Montageklammern V2 und V3 sicher kürzen

MPW-Korrektur vom 14.11.2026 · Vor dem Kürzen und Einrasten lesen

Montageklammern V2 und V3 richtig kürzen

V2 - Kürzungsprinzip

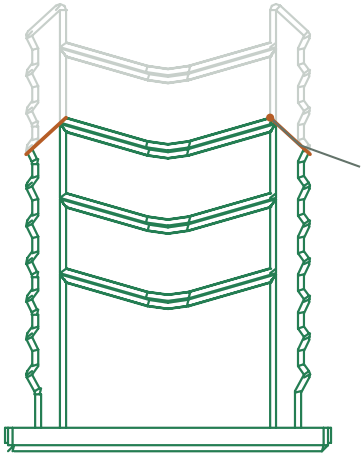
Montageklammern V2 (20 mm) und V3 (30 mm) dürfen gekürzt werden. Danach müssen beide seitlichen Schenkel wieder schräg nach innen zulaufen und Spitzen wie die Originalspitzen bilden. Stumpfe oder gerade abgeschnittene Schenkelenden führen beim Einrasten zum Bruch der Klammern.

Nach dem Kürzen müssen beide seitlichen Schenkel wieder nach innen spitz zulaufen.
Die Form der Originalspitzen wiederherstellen. Gerade oder stumpfe Enden sind unzulässig.

Beide Enden schräg nach innen zuspitzen.

Grau: entfällt
Orange: neue Schrägschnitte

Wichtig: Gerade oder stumpfe Enden verursachen Bruchgefahr.
Beim Einrasten können die Montageklammern brechen, wenn die seitlichen Spitzen fehlen.

Beide Schenkel entsprechend anschrägen, Schnittstellen entgraten und die Spitzenform vor dem Einsetzen kontrollieren. Anschließend vollständigen Rastsitz und sicheren Halt prüfen. Beschädigte Klammern nicht verwenden.
